核燃料サイクル開発機構人形峠環境技術センター加工施設の

加工事業変更許可申請の概要について

(カスケード設備, 高周波電源設備及びUF₆処理設備の閉止措置等について)

経 済 産 業 省
原子力安全・保安院
核燃料サイクル規制課

図一 1 加工工程図

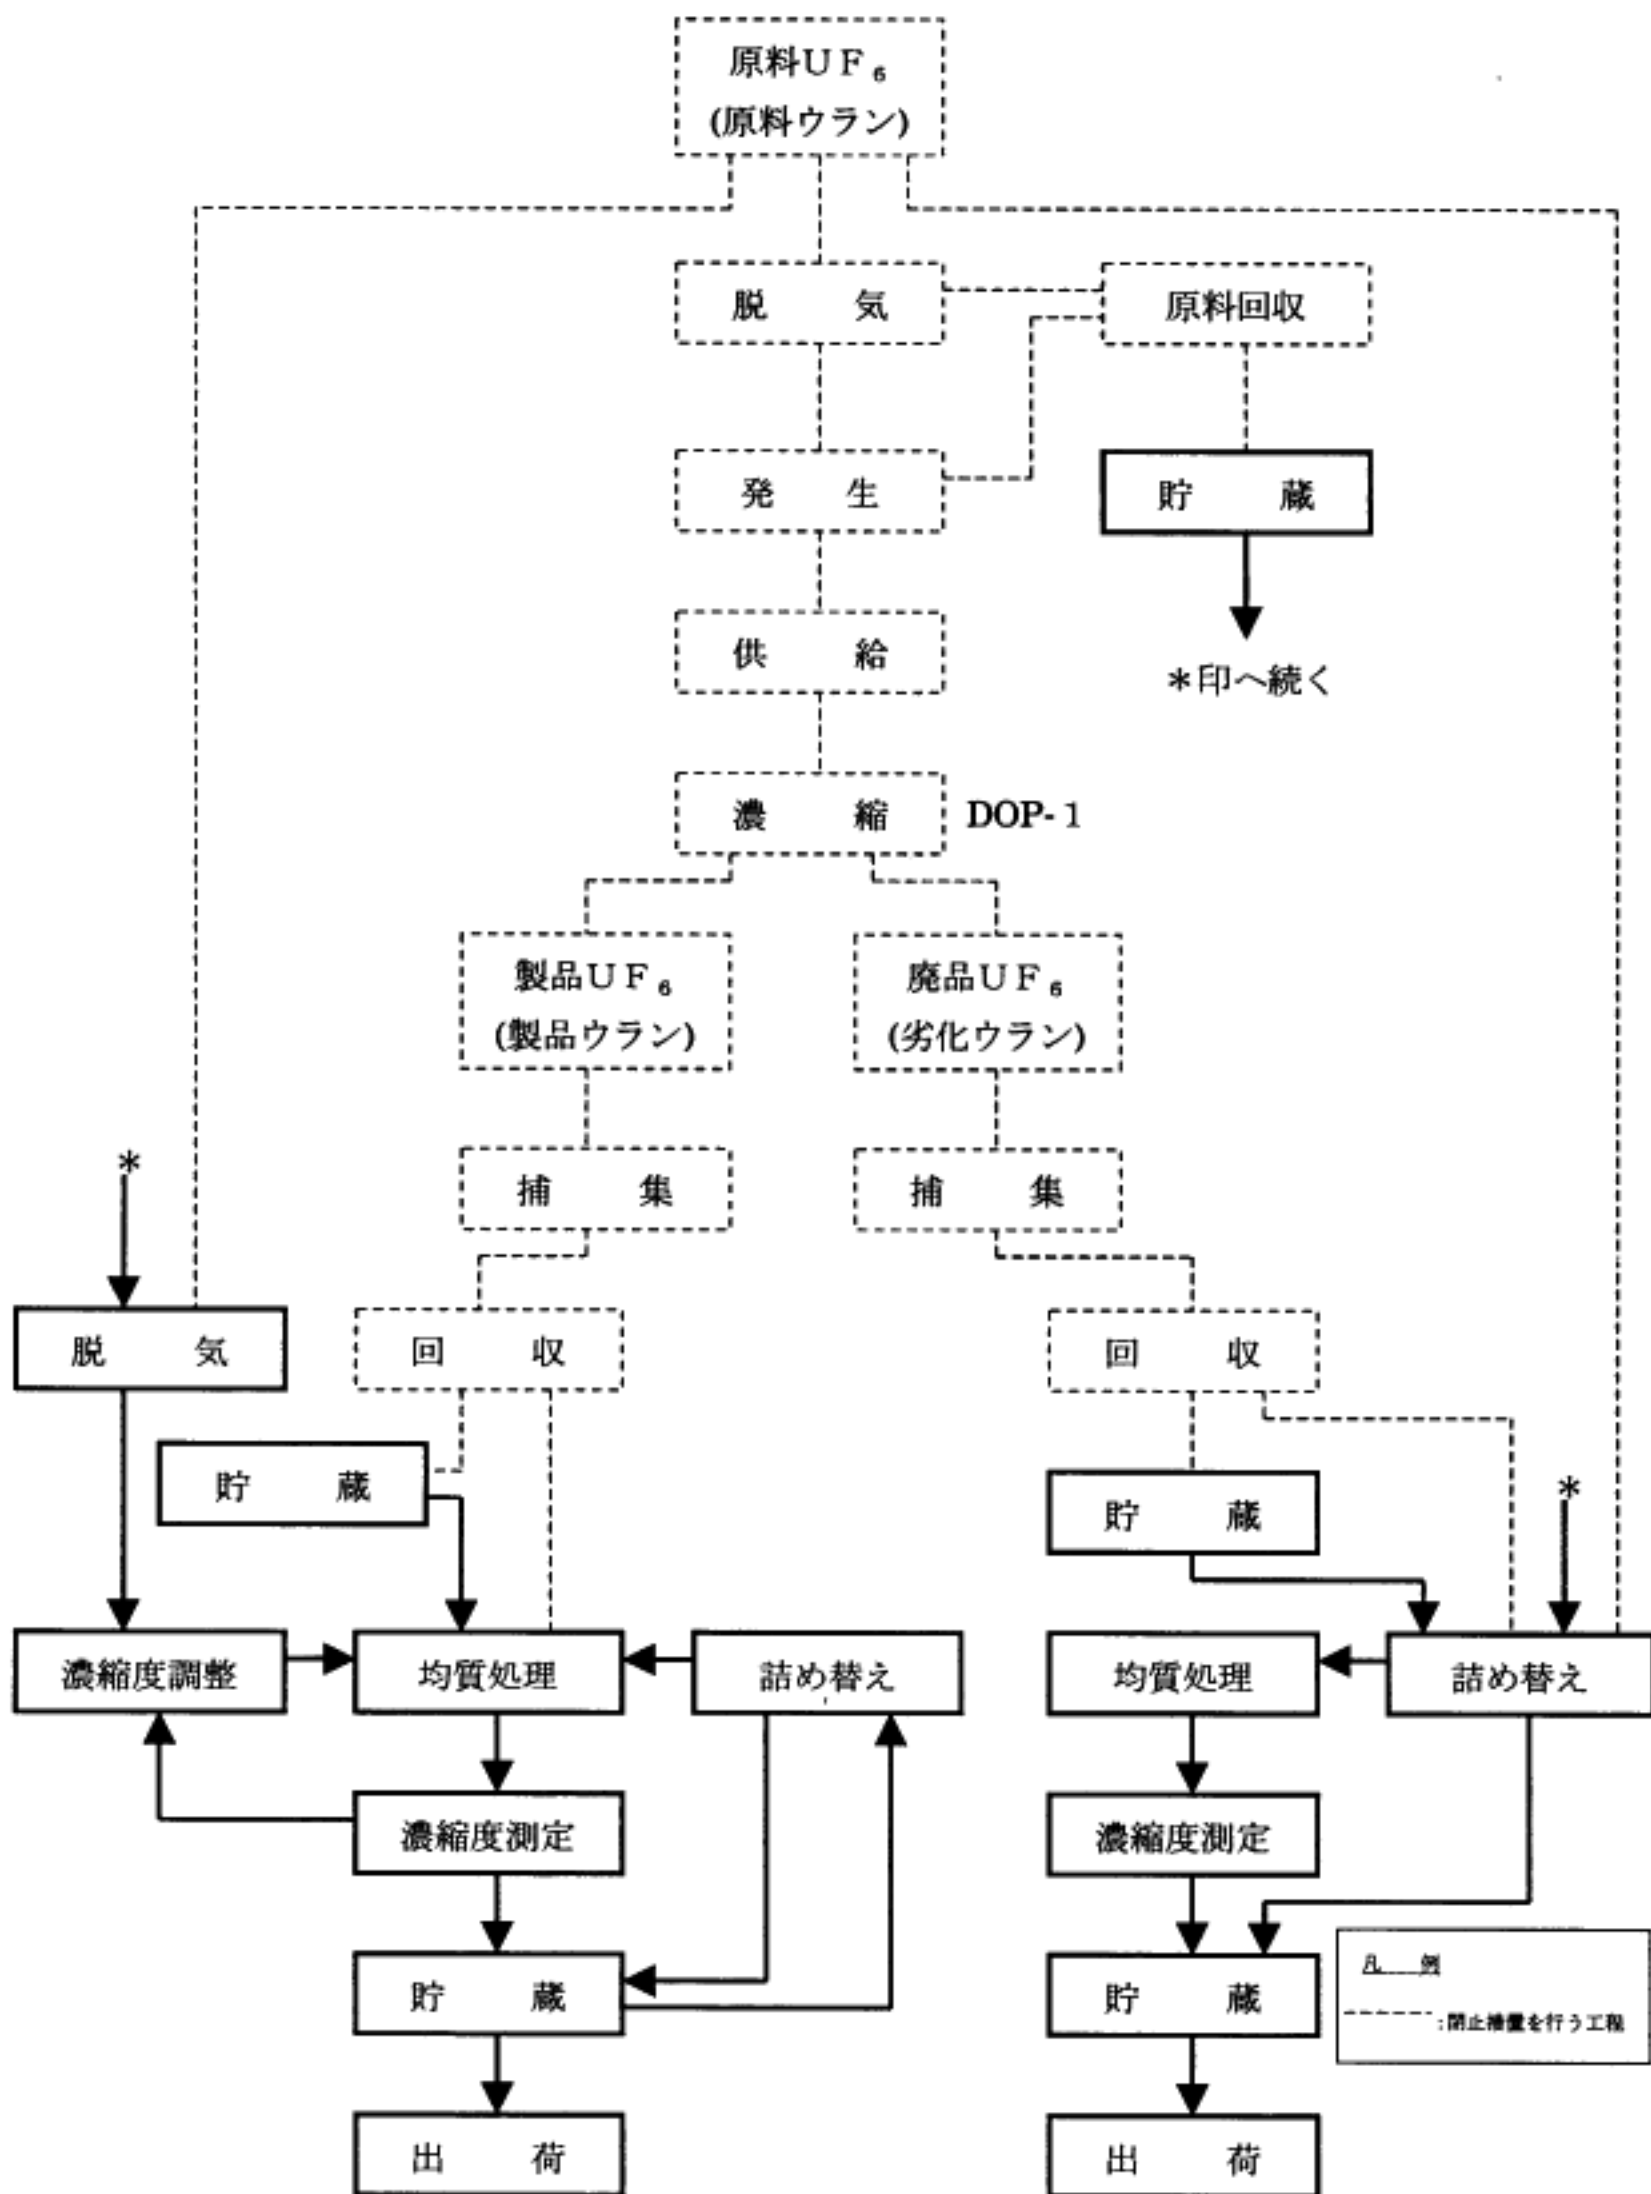
ウラン濃縮原型プラントのDOP-1による濃縮役務生産の終了に伴い、カスケード設備、高周波電源設備及びUF₆処理設備の機能を停止させ、完全に隔離しや断する閉止措置を行うものであり、閉止措置方法は、カスケード設備及びUF₆処理設備については、ガス状ウランの除去、窒素ガスの大気圧封入、主要な弁の閉止、ハンドルの取り外し等を実施し、高周波電源設備については、供給電源のしや断、電源盤への施錠等を実施する。

これに伴い、加工の方法のうち、(1)脱気、(2)発生及び供給、(3)原料回収、(4)濃縮、(5)捕集、(6)回収までを閉止措置を行う。

閉止措置後の加工工程図を図-1に示す。

図-2 主要設備配置図 主棟1階

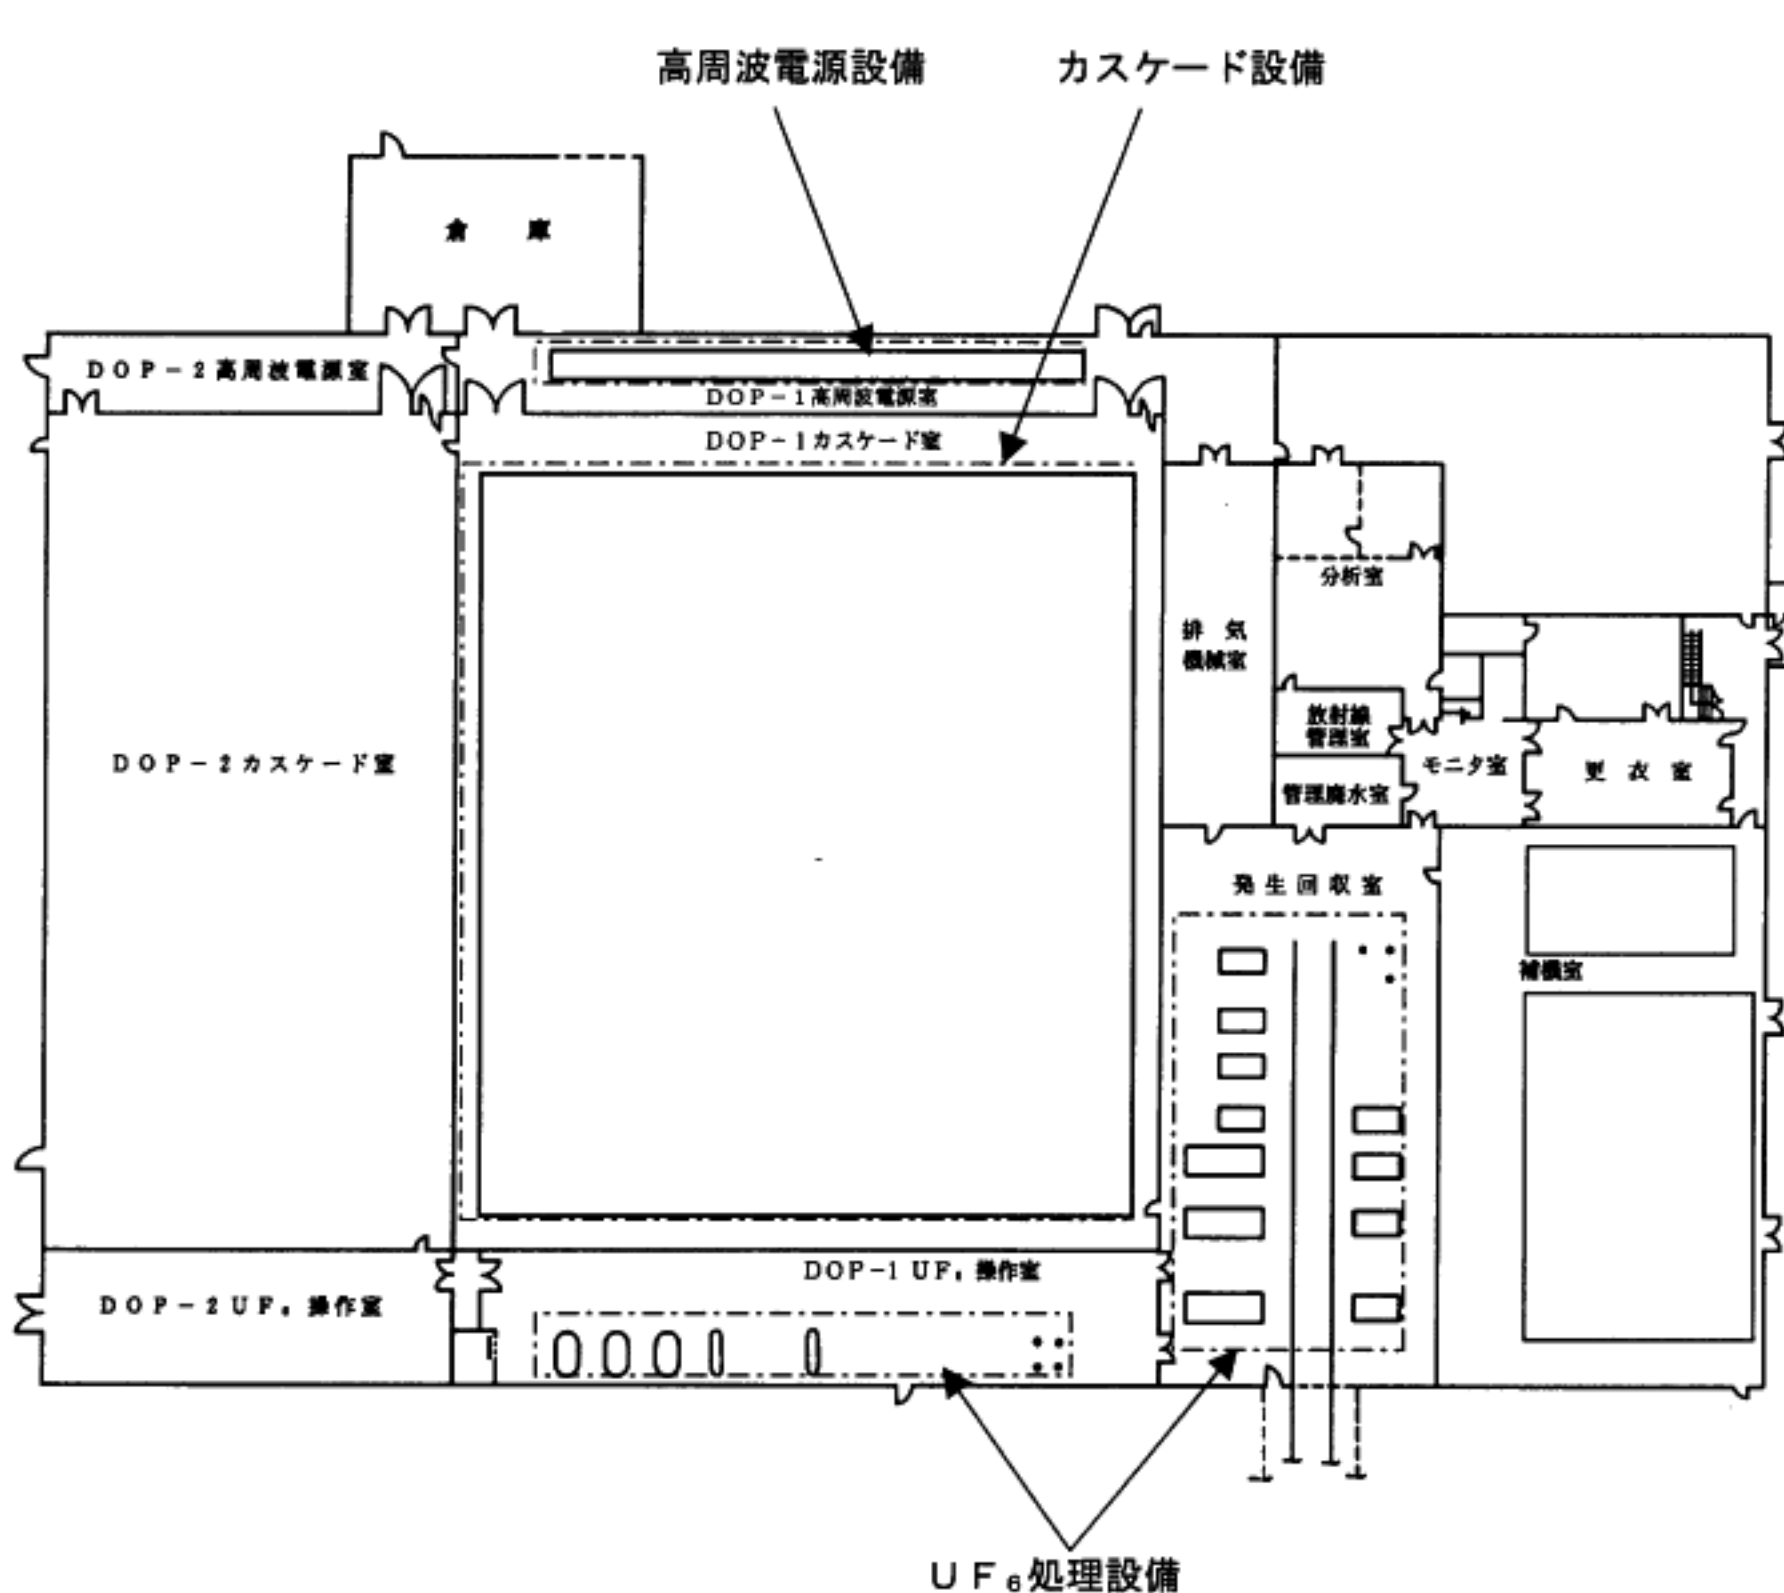
UF₆処理設備の一部の機器の撤去に伴い、製品コールドトラップを3基から2基、捕集排気系ケミカルトラップ(NaF)2基から0基、捕集排気系ケミカルトラップ(Al₂O₃)1基から0基、一般パージ系コールドトラップ1基から0基、一般パージ系ケミカルトラップ(NaF)2基から1基に変更する。

撤去後の主要設備配置図を図-2に示す。
